第 8 回実務修習・テキスト 正 誤 表

建築形態規制と建築計画

資料 28

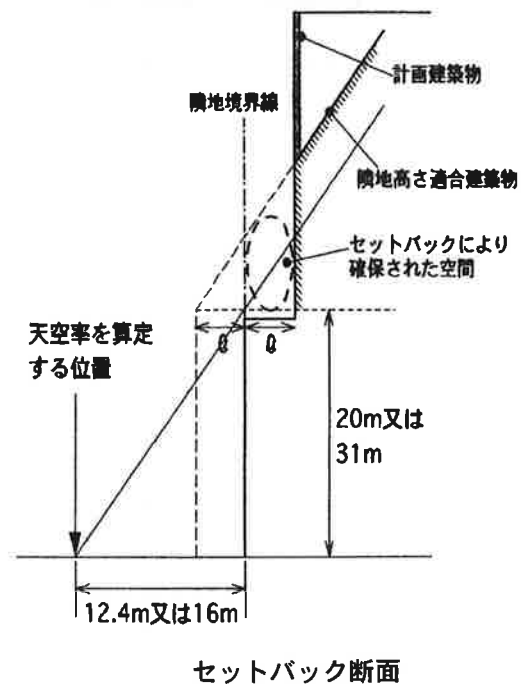
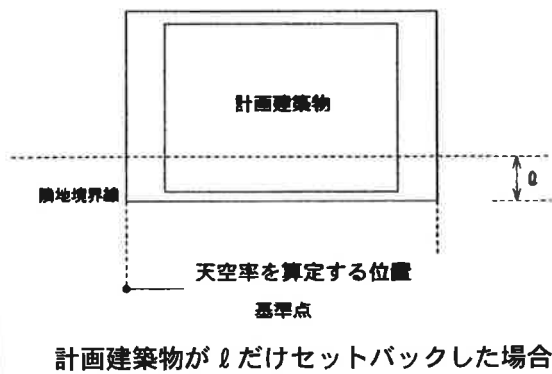
誤	正
<p>P99</p> <p>6. 2以上の直通階段の配置 適用条項 原則（2カ所設置）</p> <p>（1）令 121 条 1 項 <u>1</u>号 （2）令 121 条 1 項 <u>2</u>号 （3）令 121 条 1 項 <u>3</u>号 （4）令 121 条 1 項 <u>4</u>号 （5）令 121 条 1 項 <u>5</u>号</p> <p>緩和（1カ所設置で可） ※1 令 121 条 1 項 <u>2</u>号 ※2 令 121 条 1 項 <u>5</u>号</p> <p>P75</p> <p>図の乱れ</p>	<p>（1）令 121 条 1 項 1号、2号 （2）令 121 条 1 項 3号 （3）令 121 条 1 項 4号 （4）令 121 条 1 項 5号 （5）令 121 条 1 項 6号</p> <p>※1 令 121 条 1 項 3号 ※2 令 121 条 1 項 6号</p> <p>別添のとおり</p>
